Datum:	24 september 2018	Project:	Nieuwbouw woongebouw Het Wielsem
Uw kenmerk:	-	Locatie:	's-Hertogenbosch
Ons kenmerk:	B047194ab.18DI4HS.fwi	Betreft:	Gewijzigde voorziening 3 dB reductie oostgevel
Versie:	02_001

Figuur 1
Gewijzigde voorziening | Oostgevel Het Wielsem

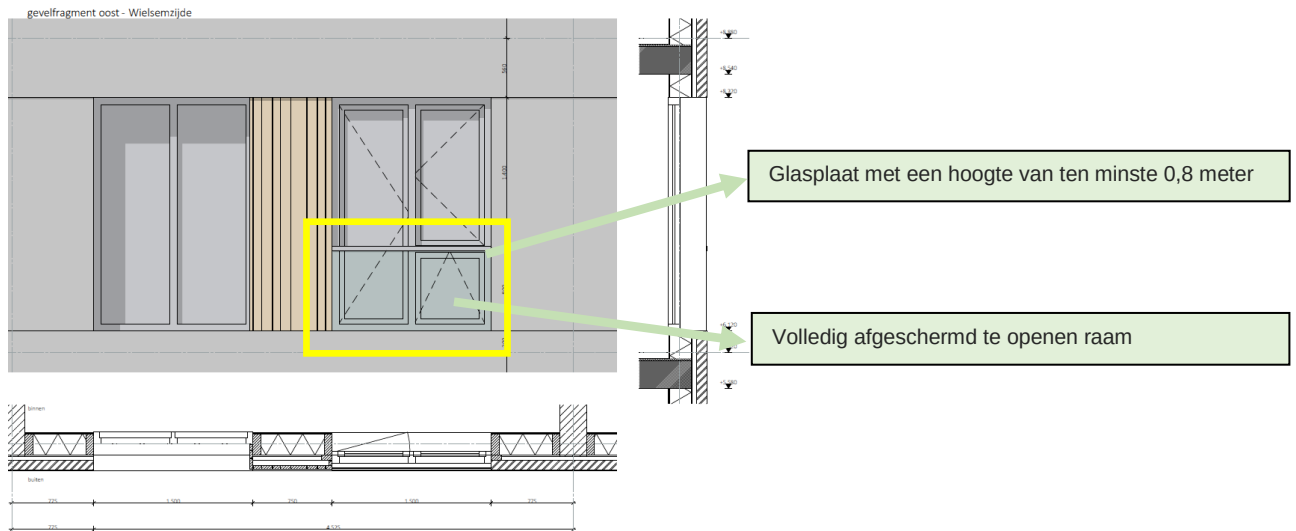
Figuur 1, op de volgende pagina, geeft de alternatieve gevelvoorziening weer. Binnen het gele kader is een akoestisch gesloten glasplaat weergegeven. De glasplaat (frans balkon) is onderdeel van de gevelconstructie en zal bevestigd worden als permanente gevelvoorziening. De glasplaat moet akoestisch gesloten zijn aan de onderkant en de zijkanten. Het te openen raam achter deze glasplaat wordt volledig afgeschermd van de geluidbelasting afkomstig van Het Wielsem. Door deze voorziening kunnen de bewoners een raam openen waarop de geluidbelasting is gereduceerd. Deze voorziening zal bij elk appartement gelegen aan de oostgevel worden toegepast.

De voorgestelde gevelvoorziening is ten minste gelijkwaardig aan de oplossing, die gepresenteerd is in de notitie van Jansen Raadgevend Ingenieursbureau. Met het afgeschermd te openen raam achter de glasplaat kunnen de bewoners 'rustig, nachtelijk ventileren'. Op basis van ervaring verwachten wij dat de 3 dB reductie met deze voorzieningen behaald wordt.
